## Bevindingenrapport Alternatief Ring Utrecht

| Datum  | 18 december 2023 |

De technische rapportage van het alternatief is met diverse bijlagen in oktober 2023 aangeboden aan het ministerie van IenW voor een toetsing. Op verzoek van het ministerie heeft RWS een 'maatwerktoets' uitgevoerd op dit alternatief.

Fig 2.1 Verkeersprestatie op 4 thermometerpunten; verkeersintensiteit in vtg per uur per spitsperiode op werkdagen

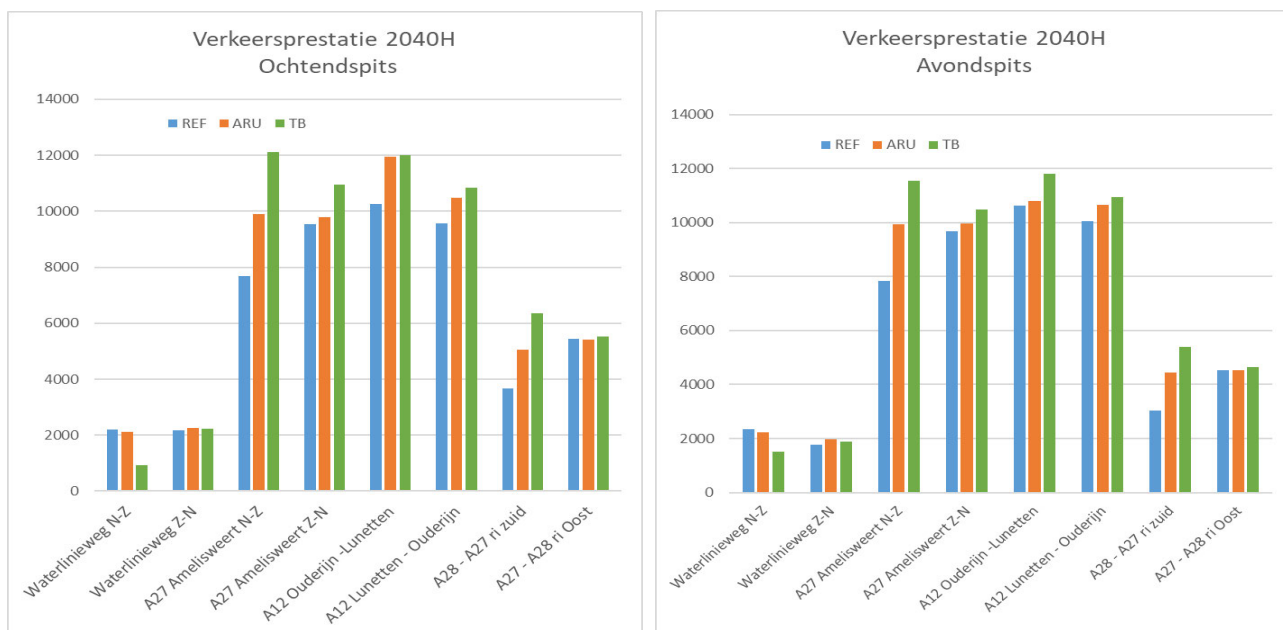
- Op 4 locaties op het project traject zijn de geprognoseerde verkeersintensiteiten tijdens beide spitsen vergeleken tussen de referentie, de ARU en de TB variant, zie fig 2.1. Met uitzondering van de Waterlinieweg faciliteert de TB variant op alle punten meer verkeer, de TB variant biedt meer capaciteit dan de ARU variant.

*Figuur 3 gemiddelde reistijd in seconden op 3 trajecten*

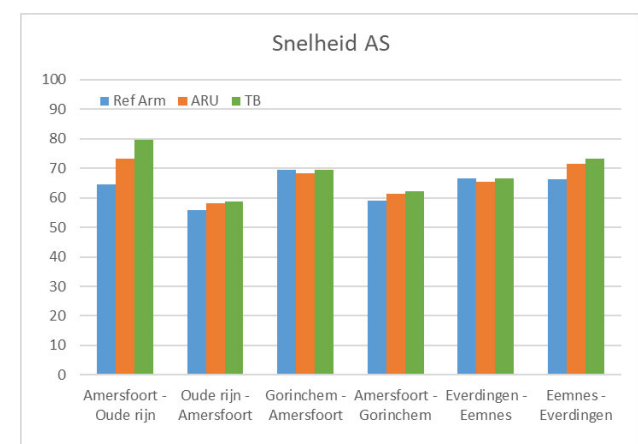
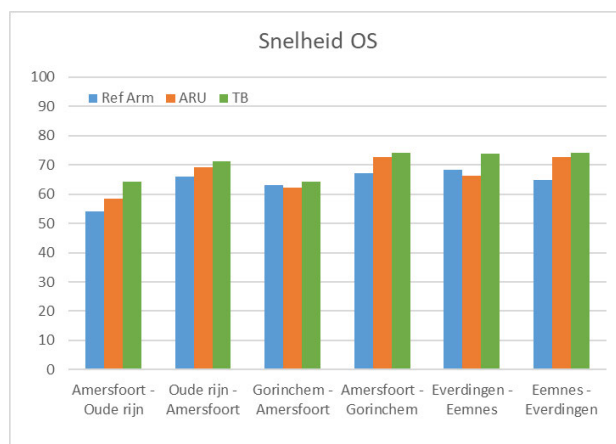
Op 3 trajecten zijn de reistijden met elkaar vergeleken: Amersfoort - Oude rijn (26km), Gorinchem - Amersfoort (47km) en Everdingen - Eemnes (30km). Op alle trajecten is de reistijd het laagst in de TB variant. In de variant ARU is de snelheid op de A27 tussen Lunetten en Rijsweerd in beide spitsen (richting noord, Oostbaan) langer dan in de referentie situatie zonder project. Hierdoor scoren de reistijden op traject Gorinchem - Amersfoort en Everdingen - Eemnes in de ARU variant negatief, zie figuur 3. In figuur 4 zijn de gemiddelde snelheden over deze trajecten weergegeven.

**Conclusie:** in de TB variant verbeteren de snelheden in hogere mate dan in de ARU variant. Op het deeltraject Lunetten - Rijsweerd is de snelheid in de ARU lager dan in de referentie situatie. In alle gevallen is er geen sprake van een vrije
